実施計画変更認可申請の状況および今後の申請予定

## ALPS スラリー安定化処理設備に関する確認事項

原子力規制庁 原子力規制部

第 91 回特定原子力施設監視・評価検討会（令和 3 年 6 月 7 日）において、令和 3 年 1 月 7 日付け（令和 3 年 4 月 15 日付け補正）で提出された実施計画の変更認可申請（多核種除去設備スラリー安定化処理設備の設置）について、以下の事項を確認した。

イメージ（平面図）

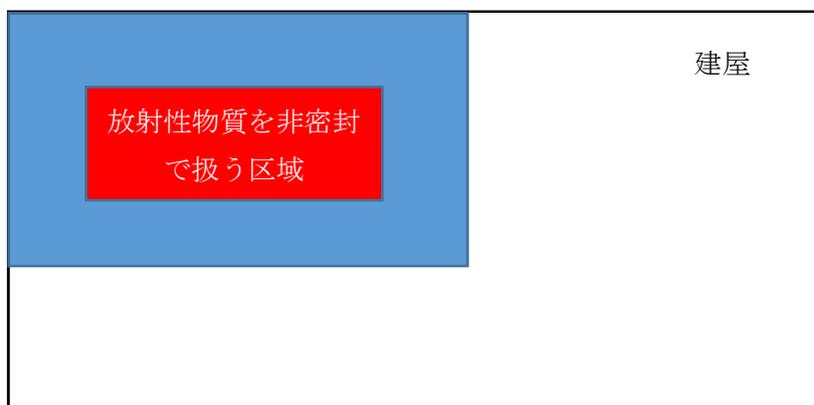
- ✓ 脱水物の保管容器について、長期的な保管が達成できるよう腐食評価等を見直し、その結果に応じて設計を変更すること。
- ✓ 当該設備における設計方針について、「脱水物は水分を保有していることから放射性ダストが飛散する恐れは低い」という前提の下で設計がなされているが、非密封かつ高放射能の放射性物質を取り扱うことから、「放射性ダストが飛散する恐れがある」という考え方に変更すること。

- ✓ 非密封の放射性物質は、限定された区域内で取り扱う設計とすること。その区域は気密性の確保、負圧維持などにより、放射性物質を漏えいさせない設計とすること。
- ✓ 非密封で扱う区域の外側に中間的な区域を設け、漏えいした場合にもその中間的な区域内に保持することができる設計とすること。

新しい保全区域概略図 (案)

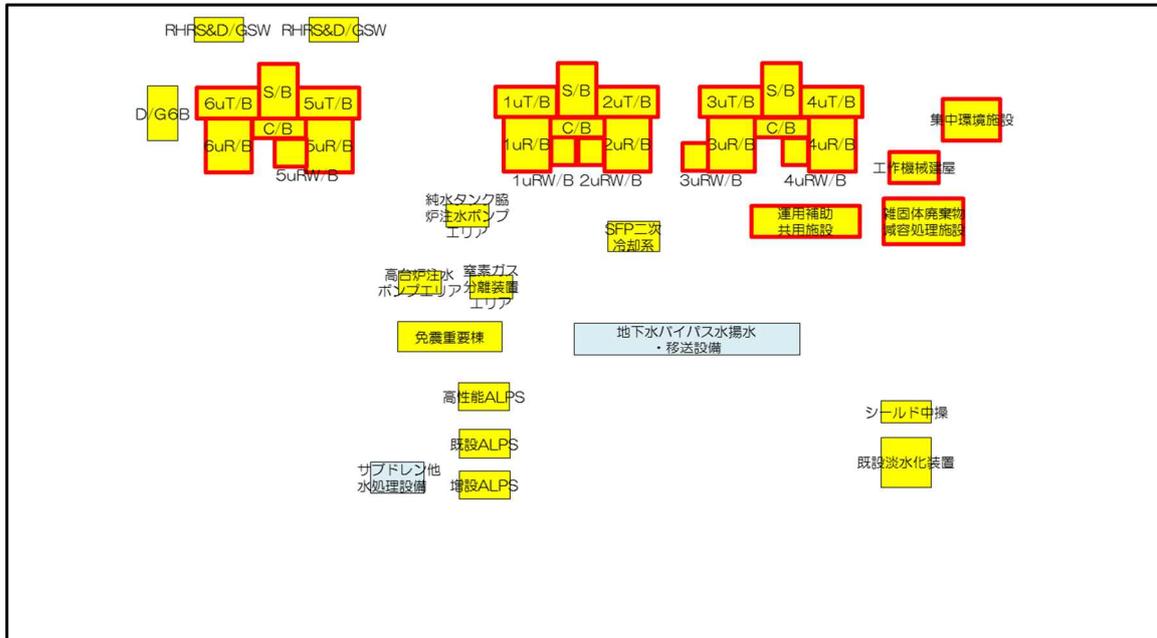
- ① 発電炉の「保全区域」は、「工学的安全施設を含む区域であり、管理区域を除く。」としており、S/Bその他の非管理区域の重要設備を設置した区域を設定。
- ② 一方、1Fの「保全区域」は、1Fの現状に合わせて「プラントの安全確保上重要な設備及び廃炉作業に必要な水処理設備を設置した区域」として解釈し、原子炉建屋、タービン建屋等の建屋内の管理区域以外にプラントの安全確保上重要な設備及び廃炉作業に必要な水処理設備を設置した区域を設定。
- ③ 具体的には「保全区域は、プラントの安全確保上重要な設備及び廃炉作業に必要な水処理設備で、配管、ケーブル、タンク等を除いた主要な機器」として整理。ただし、管理区域は除く。
- ④ 保全区域に新たに追加される主な設備は以下の通り。  
サブドレン他水処理設備、地下水バイパス水揚水・移送設備

現状の堰の構成

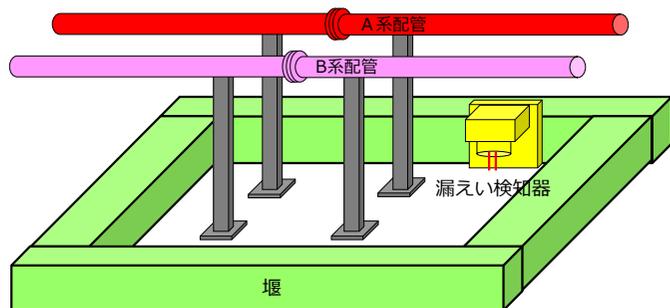
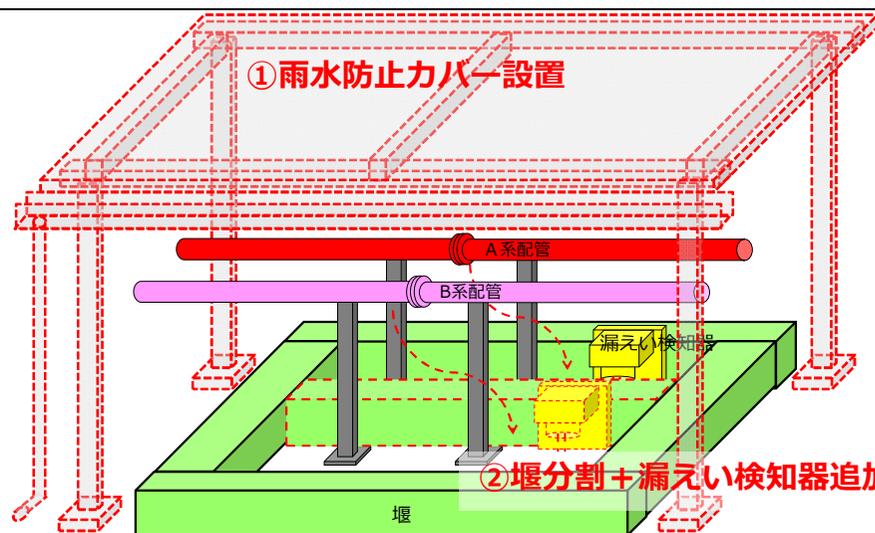
- 堰内の漏えい検知器が発報しても、全停しない対応などを検討するよう、コメントを頂いているが、雨水によって発報してしまった場合と、万が一配管内の滞留水の漏えいが発生してしまった場合との区別がつかず、漏えい検知器が発報したまま運転を継続することは、下記の観点から困難と考えられる。
  - ✓ 漏えい検知器のある1階は作業員が居る可能性があり、作業員が汚染してしまうリスク
  - ✓ 漏えいエリアが高線量化し、今後の廃炉作業に支障が出るリスク

- 滞留水移送ラインはA・B系統あるが、一部、堰や漏えい検知器を共用しているため、現状、漏えい検知器が発報した場合はA・B系統が全停となる。今後、以下の対策を実施し、極力全停を避ける運用を目指す。
  - ① 堰がある部分について全てカバーを設置し、堰内への雨水の流入を防止
  - ② 堰・漏えい検知器について、A系とB系を分離（実施計画変更申請要）
 これにより、漏えい検知器が発報した側のみ停止し、発報していない側は運転を継続させる。
- なお、上記を実施した上でも、床上の溜まり水発生の可能性を完全に否定することは出来ないため、運転上の制限逸脱宣言に伴うサブドレン設備の全停の可能性は依然残り、また工事に期間を要することから、床面露出済みの箇所の床面に溜まった水について、実施計画上の扱いを変更することも並行して実施していきたい。
